Условное обозначение  
 — изменения по титулу "3-я очередь узлепозгрузочного комплекса в порту Восточный.  
 Железнодорожная инфраструктура для обеспечения эксплуатации внутриплощадочных  
 железнодорожных путей"

21-06-0314-15-АТД2			
						3-я очередь углепозгрузочного комплекса в порту Восточный Железнодорожная инфраструктура для обеспечения эксплуатации внутриплощадочных железнодорожных путей			
Изм.	Кол.уч.	Лист	№ док.	Подп.	Дата	Устройства СЦБ Станция Находка-Восточная Парк приема "Навый"	Стадия	Лист	Листов
Разраб		Ищук			19.04.24		Р	1	3
Провер		Ялобенко			19.04.24				
Авт разд		Ялобенко			19.04.24				
Гл спец		Терентьев А.Г.			19.04.24	Схема релейного шкафа входного светофора "14У" (демонтаж)	АО "Дальзипротранс"		
Н. контр		Фогт			19.04.24				
Нач. отд		Прохоренко			19.04.24

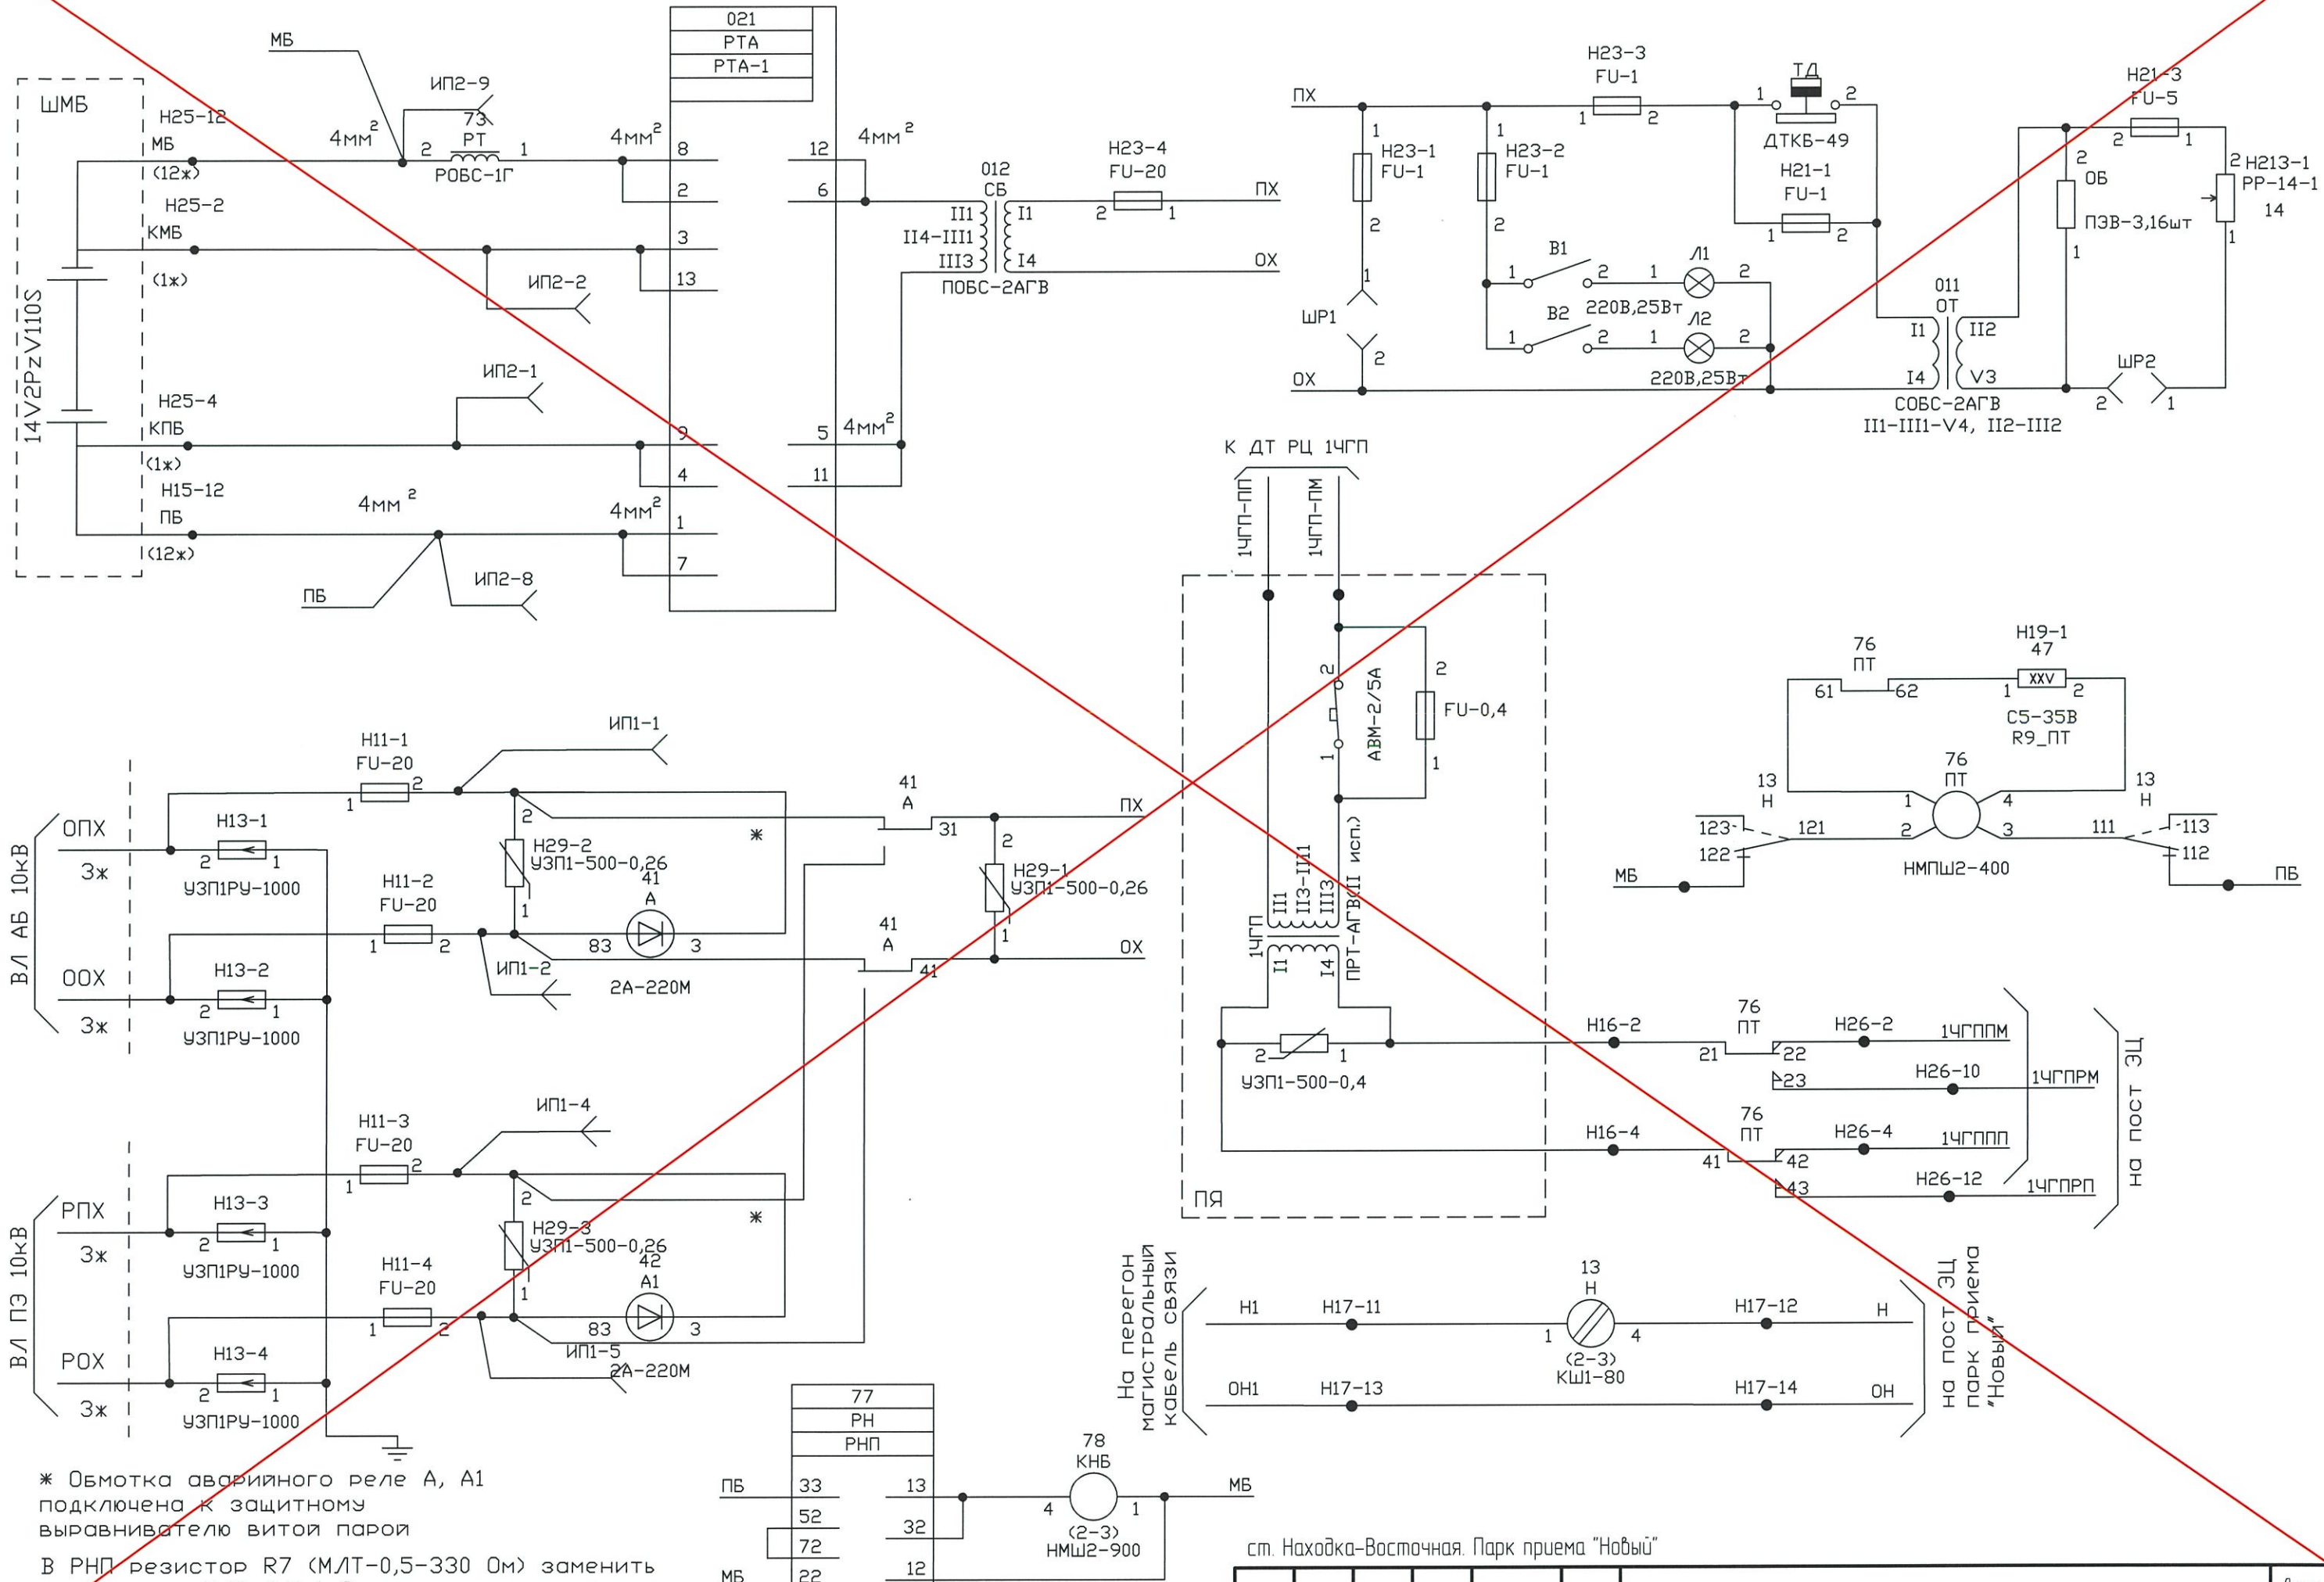
В РНП резистор R7 (МЛТ-0,5-330 Ом) заменить резистором МЛТ-0,5-1кОм по рац. предложению в журнале АТиС №7 1994г. стр.37
